Oggetto: Verifica di Assoggettabilità a Valutazione d'Impatto Ambientale ai sensi dell'art.19 del D. Lgs. n. 152/06 e s.m.i. Progetto: Nuovo impianto di trattamento rifiuti inerti in Comune di Oleggio Castello in via Comignago. Proponente: Arona Scavi dei F.Ili Castelli Srl- Trasmissione contributo tecnico-scientifico

CONTRIBUTO TECNICO-SCIENTIFICO

Progetto: “Nuovo impianto di trattamento rifiuti inerti in Comune di Oleggio Castello in via Comignago”

Proponente: Arona Scavi dei F.lli Castelli Srl

Figura 3: Planimetria dell'impianto (estratto tav.2 “Planimetria generale - suddivisione aree”)

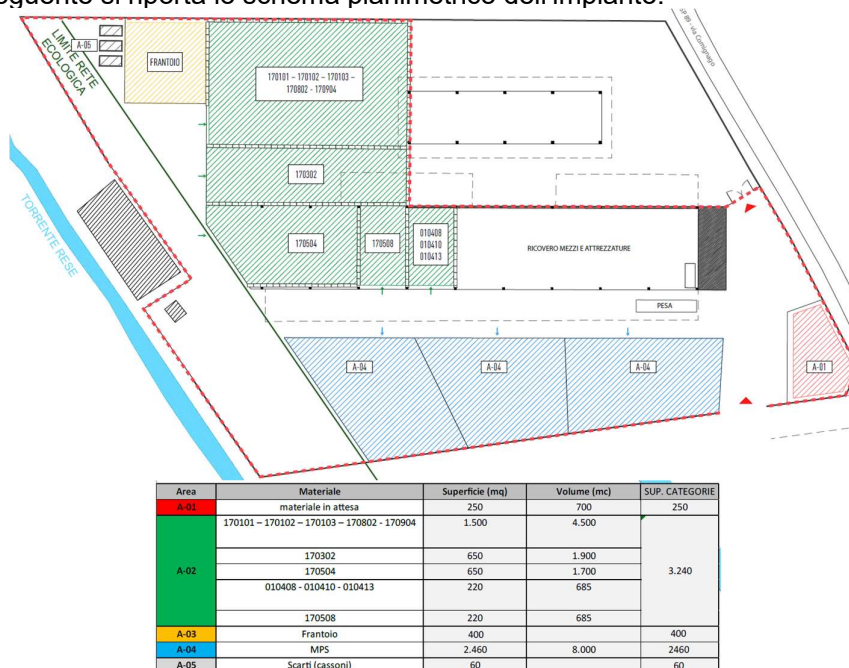
3. si chiede alla ditta di chiarire la gestione di eventuali lotti di EOW che risultassero non conformi;
4. nello Studio Preliminare Ambientale (pag. 15) l'area identificata come A-04 viene indicata come destinata solo a "Lotti in produzione in attesa di analisi"; nelle pagine successive (ad es. tabella 3) e nella tavola 2 viene indicato che verranno stoccati i materiali recuperati qualificati come EOW. Si chiede di chiarire le modalità gestionali di tale area ricordando che i materiali conformi devono essere stoccati separatamente da quelli in attesa di qualifica e identificati singolarmente, inoltre la disposizione dei cumuli deve consentire la gestione/movimentazione di eventuali cumuli che risultassero non conformi;

Figura 4: estratto Progetto Novara in rete

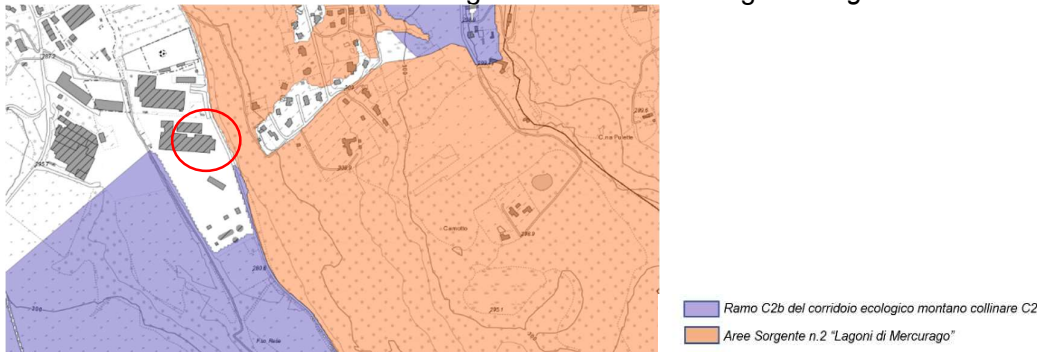
Dal confronto tra le foto aeree e la planimetria di progetto sembra che l'intervento comporti una riduzione della vegetazione esistente lungo il fosso Rese (ricadente in rete ecologica provinciale) si chiede pertanto:

8. di definire puntualmente tale intervento al fine di dare una corretta valutazione in termini di impatto sulla rete ecologica.
